Cliente	Progettista APS COMPANY COMPAN	Commo		Unità 00
STOGIT	Località ALFONSINE (RA)	Doc. N. APS	LPR-0	000-001
SNAM RETE GAS	Progetto CAMPO DI STOCCAGGIO GAS DI ALFONSINE RISPOSTA INTEGRAZIONI MIBAC	Fogl 1 di		Rev. 00
N. Docur	nento Stogit: 0128-00-BGRV-12529

PROT. DG/PBAAC/31421 DEL 02 DICEMBRE 2013

Risposte alle richieste di Integrazione

Figura.5.10: Altimetria della Bassa Romagna

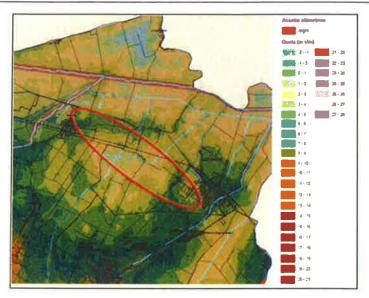
- **"1. La relazione geologica**. La suddetta richiesta è motivata, da un lato, dal fatto che le informazioni relative alla geomorfologia dell'area concorrono alla definizione del potenziale archeologico dell'area; dall'altro, dal fatto che esse consentono di pianificare in modo più puntuale la tipologia e l'ubicazione delle eventuali indagini archeologiche preliminari";
- "2. Le sezioni quotate di tutte le opere in progetto. La suddetta richiesta è motivata dal fatto che, in assenza di tali elaborati, e di dati puntuali circa le quote raggiunte del progetto, non è possibile stimare il reale impatto dell'opera sul sottosuolo e, di conseguenza, fornire le corrette prescrizioni di tutela archeologica e/o pianificare le adeguate indagini preventive".

L'area interessata dalla realizzazione delle opere in progetto, in particolare, ricade in bassa pianura, tra i fiumi Santerno e Senio, dai quali dista rispettivamente un minimo di circa 700 m (area cluster E) e di circa 600 m (pozzo 29) e ad una quota compresa tra gli 1 ed i 6 m s.l.m. (Figura 5.10).

Figura 3.1: Tipologico Attraversamento Tipo 1 (CKY-0000-107)

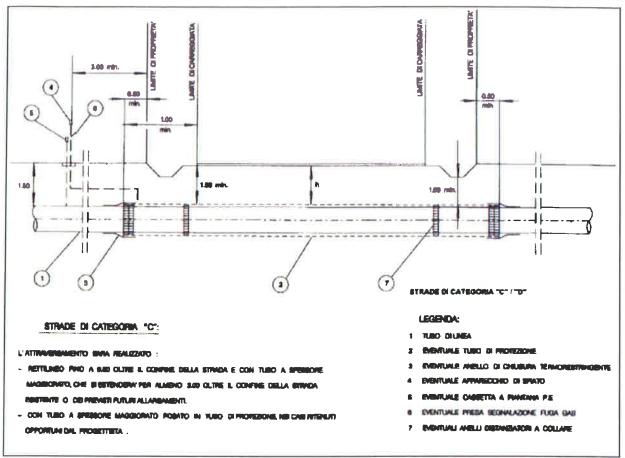
"Con riferimento agli adempimenti in materia di compatibilità ambientale ai sensi del D.Lgs 152/2006, al fine di procedere alla valutazione dell'intervento di cui all'oggetto, si richiede a codesta Società di voler inoltrare a questo Ministero e agli uffici periferici di questa amministrazione in indirizzo la seguente documentazione integrativa richiesta con nota prot. 9759 del 9.8.2013 dalla Soprintendenza Archeologica dell'Emilia Romagna – Bologna:

- Strada comunale Via Fiumazzo attraversamento tipo 1 (Figura 3.1);
- Frutteto attraversamento in microtunnel;
- Strada comunale Via Pastorella attraversamento tipo 1 (Figura 3.1);
- Scolo Tratturo attraversamento in T.O.C. tipo 2 (Figura 3.2);
- Ferrovia Ferrara-Rimini attraversamento in T.O.C. tipo 3 (Figura 3.3);
- Via Torretta attraversamento tipo 1 (Figura 3.1);
- Scolo Taglio Corelli inf. attraversamento in T.O.C. tipo 2 (Figura 3.2);
- Scolo La Canalina (Canal Vela) attraversamento in T.O.C. tipo 2 (Figura 3.2);
- Canale dei Molini di Fusignano attraversamento in T.O.C. tipo 2 (Figura 3.2);
- Via Canal Fusignano attraversamento in T.O.C attraversamento tipo 2 (Figura 3.2);
- Metanodotto SNAM esistente da rilocare attraversamento tipo 4 (Figura 3.4);
